Impianto Eolico denominato "Monte Comero" ubicato nel comune di Verghereto (FC) costituito da 6 (sei) aerogeneratori di potenza nominale 5 MW, per un totale di 30 MW, con relative opere connesse ed infrastrutture indispensabili nei comuni di Verghereto (FC), Bagno di Romagna (FC) e Sarsina (FC)

NOTA TECNICA (Riscontro richiesta di perfezionamento ARPAE n°165128 del 29.09.2023)

"Sarsina e il Fiume" - Tav12 "Sintesi del sistema della progettualità", con opere in progetto

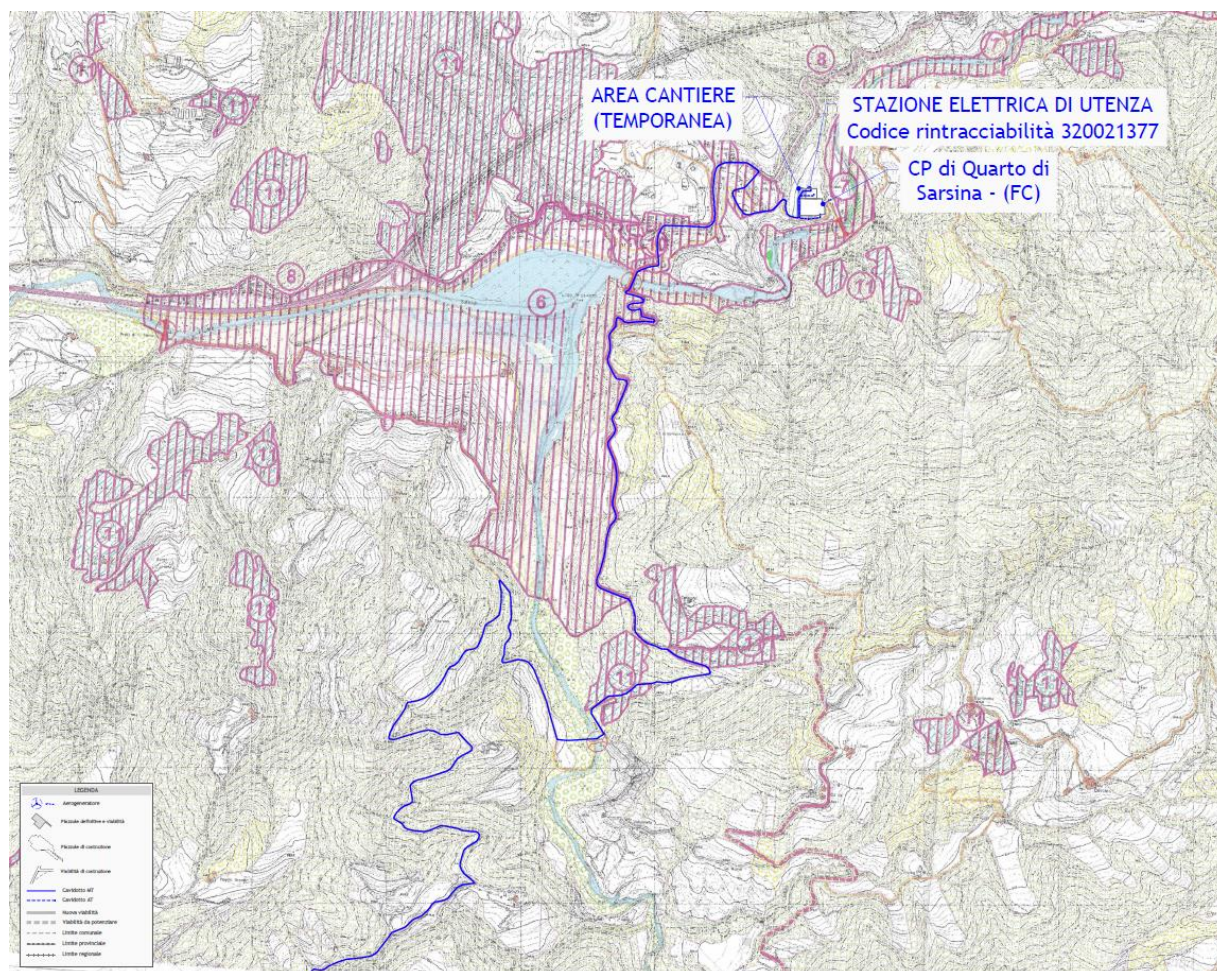
Richiesta 11.10: **[Comune di Sarsina: - ritiene la documentazione incompleta. In particolare si riporta la richiesta allegata: Le opere in progetto interessano un'area all'interno del Progetto di tutela recupero e valorizzazione "Sarsina e il Fiume" (Art. 32 PTCP), approvato con deliberazione di Giunta Comunale n. 207 del 09/11/1999, Progetto n°6 e n°10 (art. 2.26 del PSC e art.2.9 del RUE ), pertanto dovrà essere presentato dal richiedente e autorizzato da parte di questo Comune apposito progetto delle opere e interventi attuativi previsti nei progetti n.6 e n.10 ,completi di elaborati grafici e computi metrici estimativi]**

Come si osserva dallo stralcio di seguito riportato, il solo Cavidotto MT attraversa le aree di progetto n°6, 10, 11 dell'intervento di valorizzazione e tutela "Sarsina e il Fiume". Il Cavidotto sarà posato al di sotto della viabilità esistente tramite tecniche non invasive prevedendo il ripristino dello stato dei luoghi. Pertanto, si ritiene che l'opera prevista non sia in contrasto con gli interventi a carattere insediativo ed infrastrutturale ed a carattere floristico-vegetazionale attesi nelle aree di progetto "Sarsina e il Fiume".

Ad ogni modo la Società si rende disponibile ad interloquire con l'Amministrazione Comunale per trovare un accordo in termini di caratteristiche tecniche e di opportunità relativamente al Progetto di tutela recupero e valorizzazione "Sarsina e il Fiume" e conseguentemente ad integrare la documentazione progettuale durante l'iter di PAUR nella fase di conferenza dei Servizi al fine di condividere tali progetti con tutti i soggetti coinvolti.
